新竹縣政府工程查核代表照片表

拍攝日期：112.06.27

工程名稱：錦山里戈尤浪部落聯絡道路改善工程

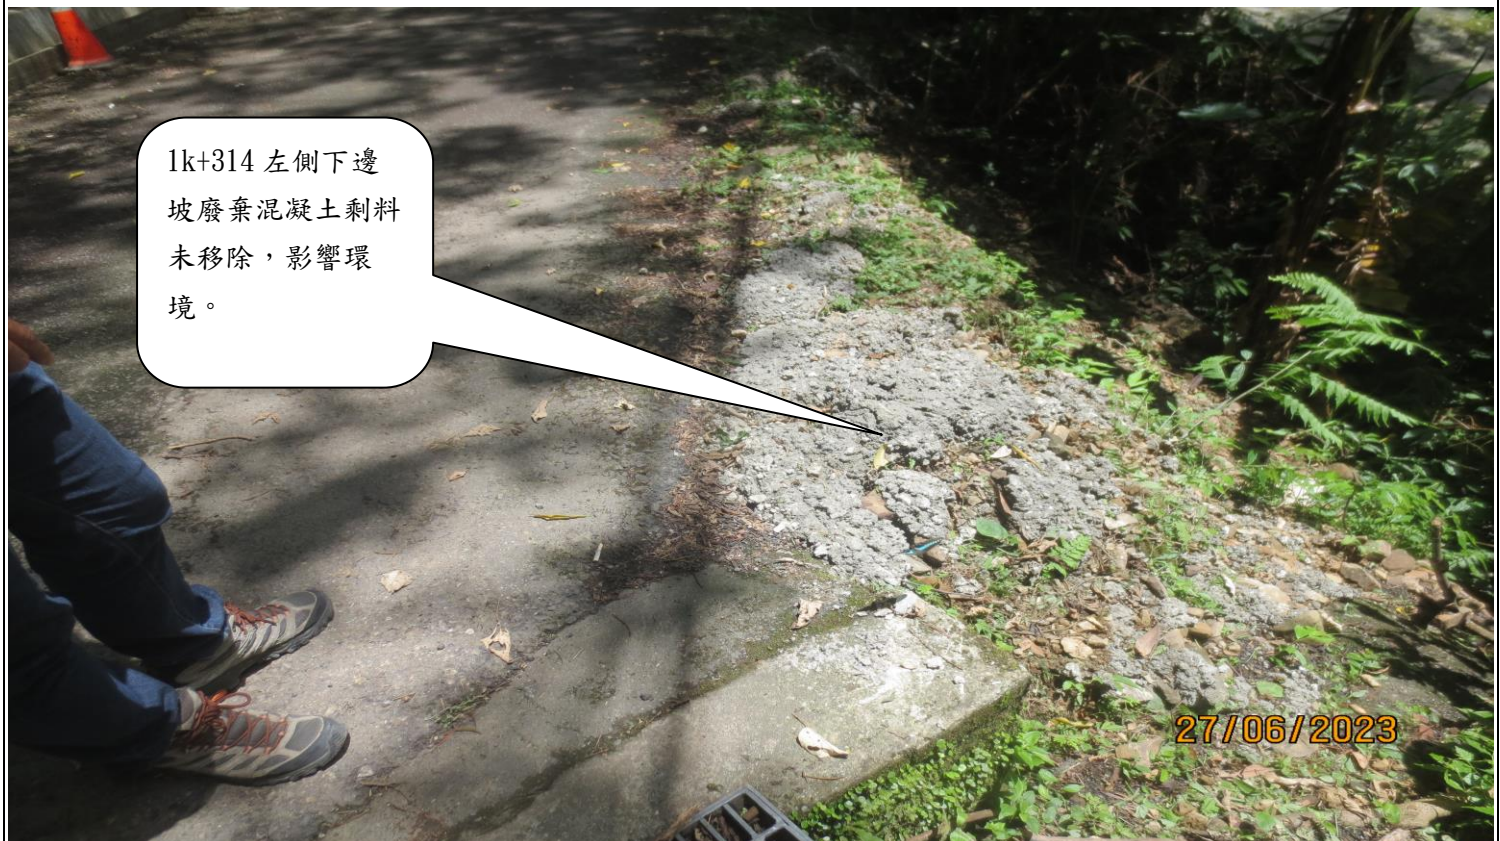
說明

L 型側溝混凝土鄰接舊有截水溝上局部鍍鋅格柵，混凝土澆灌時覆蓋造成阻塞。
